Réf. CRMS : AA/AH/EVR20001_692_PUN_Tilleul_179_SiteMoulinEvere Bruxelles, 28/06/2022

Objet : EVERE. Rue du Tilleul, 179-180. Site du moulin d'Evere. Demande de permis unique portant sur la rehausse et le renouvellement des clôtures et des haies ainsi que sur le placement de caméras de surveillance (dossier de régularisation).

Avis conforme de la CRMS

Rue du Tilleul : état 2019 et actuel ainsi que principe d'intervention, photos ©Google Earth et plan joint à la demande

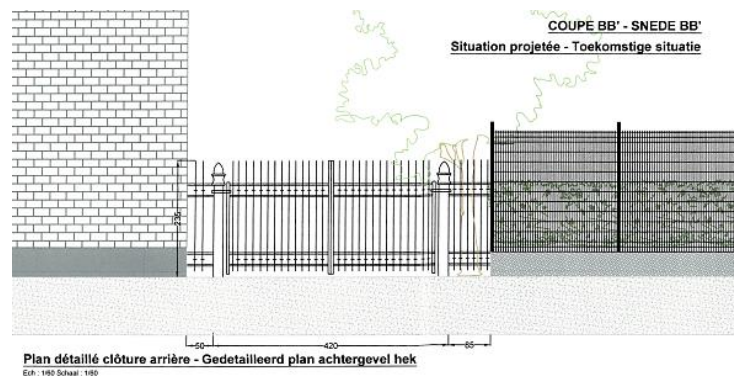
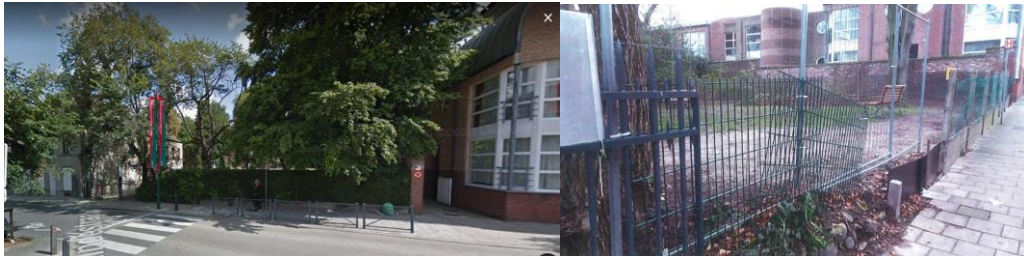
Elle estime particulièrement regrettable que cette opération de sécurisation ait donné lieu à l'enlèvement des haies en place. Caractéristiques de l'intérêt esthétique et paysager du site, elles en assuraient le caractère confidentiel par rapport au tissu environnant. Effectuée sans autorisation préalable, cette intervention a dès lors significativement impacté les vues vers et depuis le site classé, et lui confère aujourd'hui un aspect particulièrement dévalorisant.

La proposition de reverduriser les lisières du parc forme dès lors un point positif, pour autant que la nouvelle enceinte restituée à terme une masse verte significative annonçant le parc depuis le domaine public. À cette fin, la Commission demande que les clôtures et les haies adoptent une hauteur égale, limitée à 2 m, et soient conçues de manière à maximiser la limitation de l'impact visuel des clôtures. Sur ce point, le projet reste à améliorer : vu la différence de hauteur entre les clôtures et les haies qui sont envisagées et le temps nécessaire à la croissance des plantations, l'impact des clôtures, dont le modèle standard est totalement inadapté aux lieux, serait inacceptable sur le plan patrimonial.

- privilégier des essences arbustives indigènes permettant de faire pousser une haie défensive des deux côtés du site (houx, pyracanthe, aubépine et autres). La haie doit pouvoir atteindre 2m de haut afin d'occulter complètement les clôtures envisagées ;
- revoir le type des clôtures en faveur d'un modèle mieux adapté à la typologie du parc. Leur hauteur sera limitée à maximum 2m afin qu'elles se fondent davantage dans le paysage (les clôtures des jardins privés n'appellent pas de remarques) ;
- fournir une note explicative à la DPC sur la technique utilisée pour le rehaussement des clôtures existantes en ferronnerie, à valider préalablement aux travaux ;
- déplacer le mât des caméras côté rue du Moulin à Vent de manière à ne plus se trouver dans une des parties perméables du site et atténuer au maximum l'impact visuel de celui prévu contre les façades côté rue du Tilleul.
